H24-D1-3深度34.23~34.52m 最新活動面の深度 (No.最-30) を変更

1. 変更内容、理由及び断層連続性評価への影響

H27-B-4'深度23.97~24.42m 最新活動面の深度 (No.最-31) を変更

敦賀発電所2号炉 敷地の地形、地質・地質構造について

H24-D1-3 深度34.23~34.52m ボーリングコア観察 断層面の認定

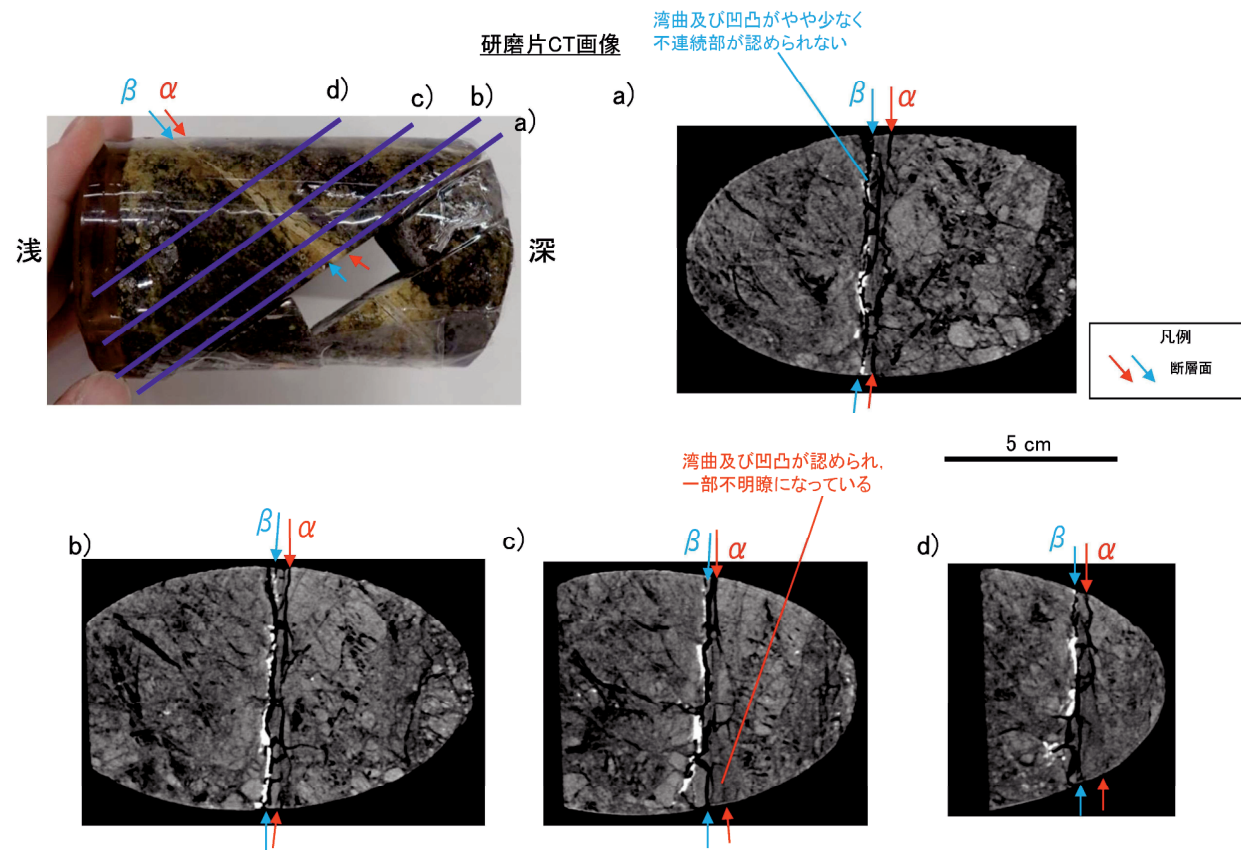
- 変更後の最新活動面認定方法によると、H24-D1-3深度34.23~34.52m の破砕部における最新活動面は34.40mの断層ガウジの上端であるため変更した。

- ボーリングコア観察において、深度34.40mに断層面 α 及び断層面 β が認められる。
- 断層面 α は、細粒部を伴い、湾曲及び凹凸が少なく、直線性に富む。また、不連続部が認められず、連続性に富む。
- 断層面 β は、細粒部を伴い、湾曲及び凹凸が少なく、直線性に富む。また、不連続部が認められず、連続性に富む。

H24-D1-3 深度34.23~34.52m 研磨片観察 断層面の認定

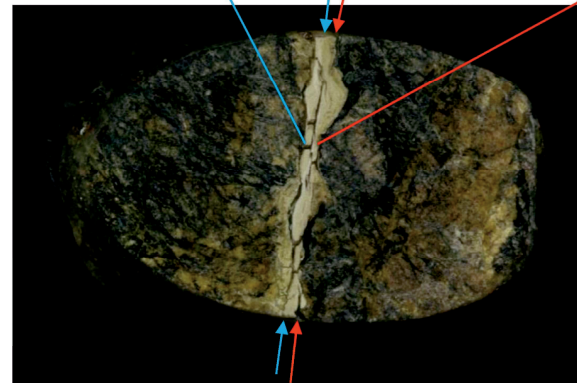
- ・研磨片観察において、CT画像観察の結果と同様に断層面 α 及び断層面 β が認められる。
- ・断層面 α は他の構造に切られておらず、細粒部を伴い、湾曲及び凹凸が認められ直線性に乏しい。不連続部は認められず、連続性に富む。
- ・断層面 β は他の構造に切られておらず、細粒部を伴い、湾曲及び凹凸がやや少なく不連続部は認められず、直線性・連続性に富む。
- ・ボーリングコア観察、CT画像観察、研磨片観察より、細粒部を伴い、最も直線的な深度34.40mの断層面 β を検討対象の断層面とした。

H24-D1-3 深度34.23~34.52m 薄片作製位置

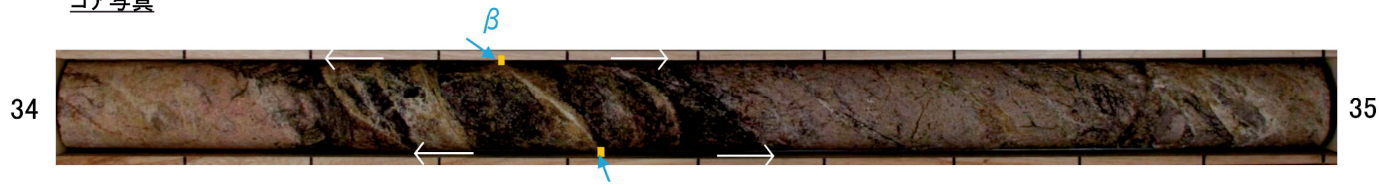
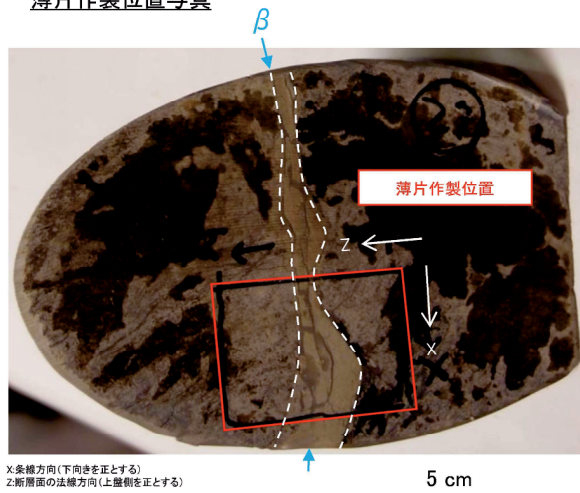
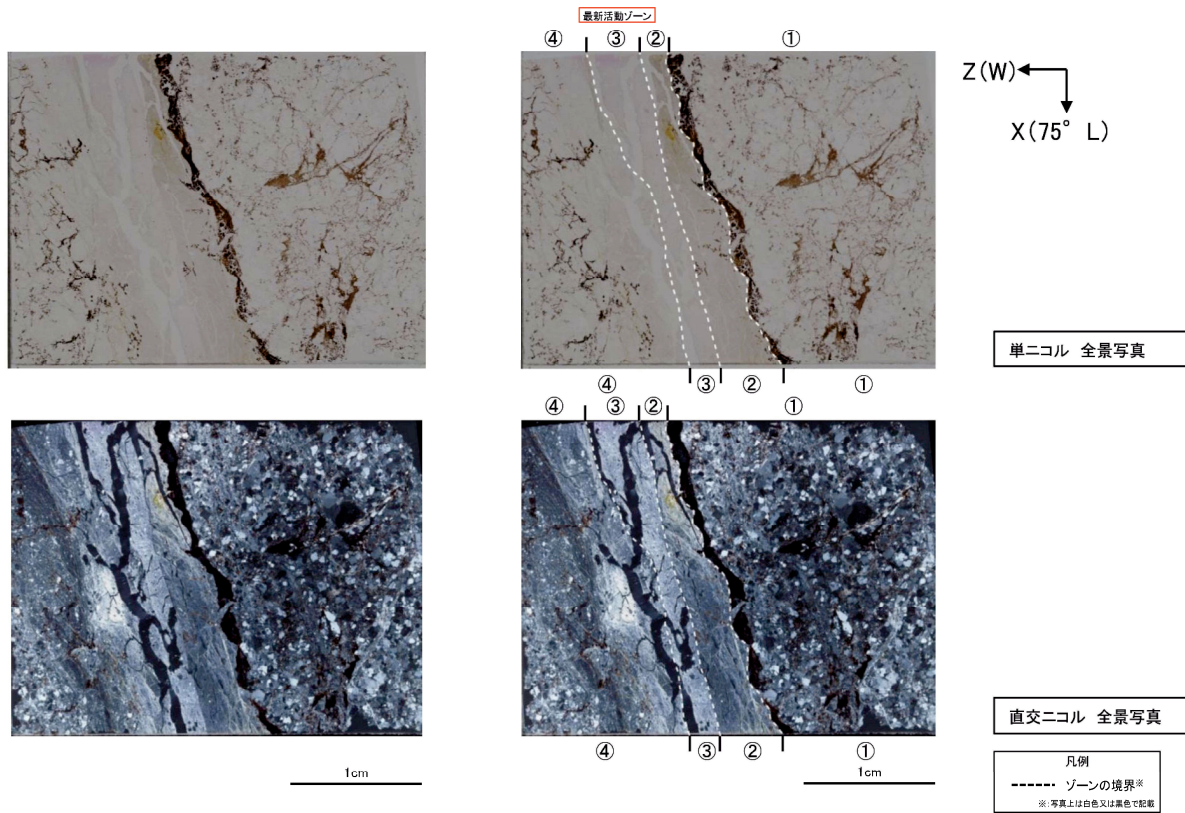
・薄片は断層面 β 及び細粒化が進んだ範囲を含むように作製した。

H24-D1-3 深度34.23~34.52m 薄片観察 最新活動面の認定

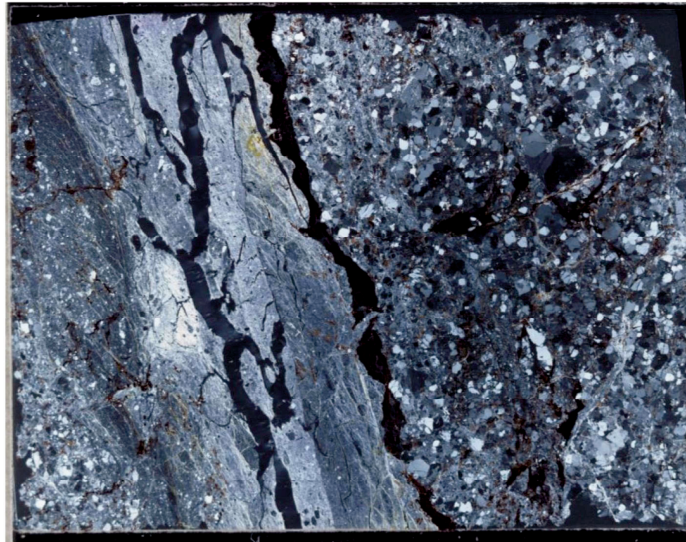
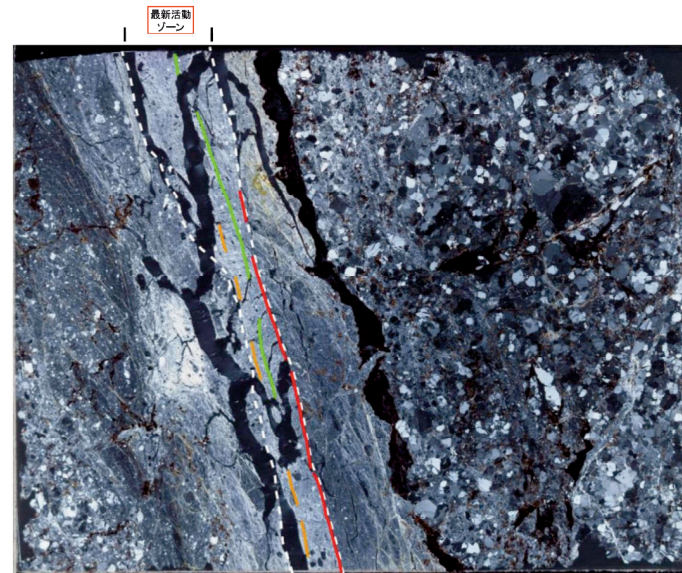
- ・深度34.40mにおける断層面β沿いの最新活動ゾーンでは、他の構造に切られていないY面A、Y面B、Y面Cが認められる。その分布を以下に示す。
- ・Y面Aは直線性に富み、連続性に富む。細粒部を伴う。他に比べて、直線性・連続性に富む。
- ・Y面Bは直線性に富み、断続的であるが連続性に富む。細粒部を伴う。
- ・Y面Cはやや湾曲して直線性に乏しいが、連続性に富む細粒部を伴う。
- ・以上のことから、Y面Aを最新活動面と認定した。
- ・最新活動面と鉱物脈の関係について、次頁に示す。

第7.4.4.338図 (3) 破砕部性状 H27-B-4' 深度23.97~24.42m (変位センス, 薄片観察による断層岩区分(1/2))

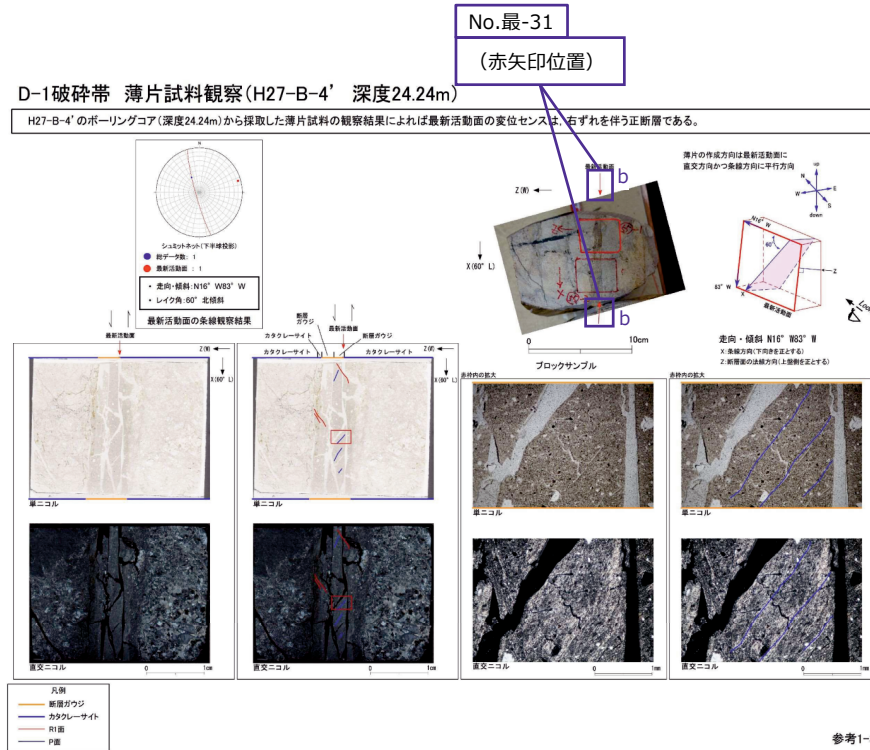
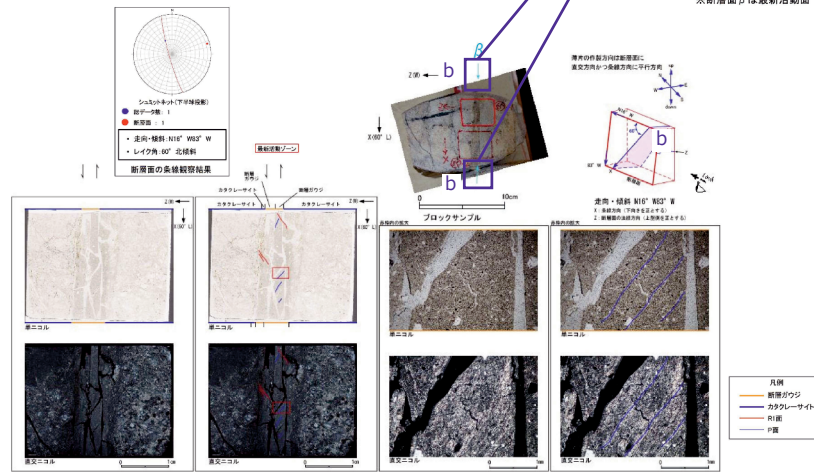
・最新活動面を24.25mに変更（No.最-31）

【理由】変更後の最新活動面認定方法に基づき実施した結果に変更

H27-B-4'深度23.97~24.42m 最新活動面の深度 (No.最-31) を変更

No.最-31 (青矢印位置)

H27-B-4'のボーリングコアから採取した薄片試料の観察結果によれば最新活動ゾーンの変位センスは、右ずれを伴う正断層である。
 ・最新活動ゾーン以下の特徴が認められることから、断層ガウジと判断した。
 ・(断層ガウジ)せん断構造に伴う粘土鉱物の定向配列が認められる。
 ・(断層ガウジ)基質は粘土鉱物を主体とする。
 ・(断層ガウジ)粘土状部の分布は帯状で直線的・連続的である。
 ・岩片は少ない。
 ・(断層ガウジ)れみを帯びている岩片が多い。
